柏崎刈羽原子力発電所5号炉  
審査会合における指摘事項の回答  
(共通事項)

2019年8月20日  
東京電力ホールディングス株式会社

# 柏崎刈羽原子力発電所5号炉 審査会合における指摘事項の回答一覧表

図 抽出フロー

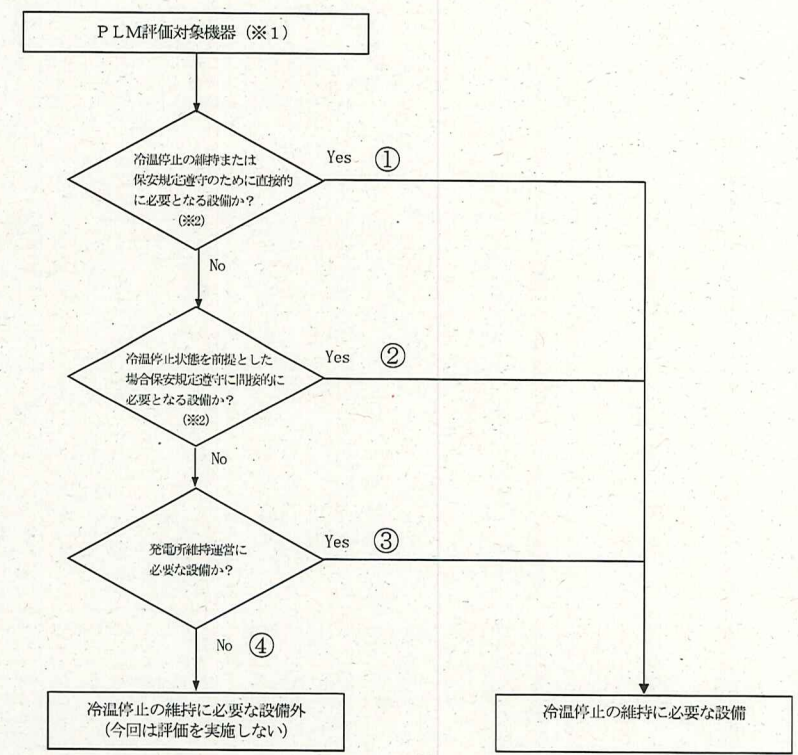
No.	指摘事項	回答
17-1 共通事項 (2019年6月20日 第17回審査会合)	<ul style="list-style-type: none"> <li>評価の実施体制</li> </ul> 今回の技術評価の体制について、保安規定との関連をふまえて説明し、本文に反映すること。	P.2, 3
17-2 共通事項 (2019年6月20日 第17回審査会合)	<ul style="list-style-type: none"> <li>冷温停止の維持に必要な機器</li> </ul> MSIV, PLRポンプ(ケーシング)等、冷温停止の維持に必要な機器の抽出について考え方を整理して説明すること。	P.4
17-3 共通事項 (2019年6月20日 第17回審査会合)	<ul style="list-style-type: none"> <li>ロードセルの特性変化</li> </ul> 主要6事象以外の劣化抽出の考え方について説明すること。	P.5
17-4 共通事項 (2019年6月20日 第17回審査会合)	<ul style="list-style-type: none"> <li>特別な保全計画</li> </ul> 長期停止で実施している特別な保全計画について、その考え方や内容を整理して説明すること。	P.6
17-5 共通事項 (2019年6月20日 第17回審査会合)	<ul style="list-style-type: none"> <li>不適合の水平展開</li> </ul> 過去の不適合や他プラントでの不適合について、対策や水平展開の実施状況について、実例を参照して説明すること。	P.7
17-6 共通事項 (2019年6月20日 第17回審査会合)	<ul style="list-style-type: none"> <li>保全の有効性評価</li> </ul> 現在実施している保全の有効性について評価し、適切に保全へ反映することになっているため、評価の内容や改善の反映状況について、実例を参照して説明すること。	P.8, 9

○ MSIV, PLRポンプ (ケーシング) 等, 冷温停止の維持に必要な機器の抽出の考え方について

■ 柏崎刈羽5号炉の高経年化技術評価の対象は, 重要度分類指針上の重要度分類クラス1, 2及び3の安全機能を有する機器・構造物のうち, 冷温停止の維持に必要な機器及び構造物 (保安規定で定義されている「原子炉モードスイッチが燃料取替又は停止及び照射燃料の移動に対して要求される設備」並びに「運転モードによらず要求される設備」及び「発電所維持運営に必要な設備」) を抽出した。抽出フローを図に示す。

- RHR,HPCS,LPCSポンプ：保安規定遵守のために直接的に必要。(①)
- HPCSディーゼル補機冷却水ポンプ：保安規定遵守のために間接的に必要。(②)
- PLR系弁 (バウンダリ)：保安規定遵守には必要ではない。ただし, 冷温停止維持のバウンダリとなるため, 発電所維持運営に必要。(③)

- MSIV：保安規定遵守には必要ではなく, 冷温停止の維持状態では蒸気は発生しないことから発電所維持運営に必要ではない。(④)
- PLRポンプ：保安規定遵守には必要ではなく, 冷温停止維持のバウンダリ外 (炉水は内包していない) となるため, 発電所維持運営に必要ではない。(④)
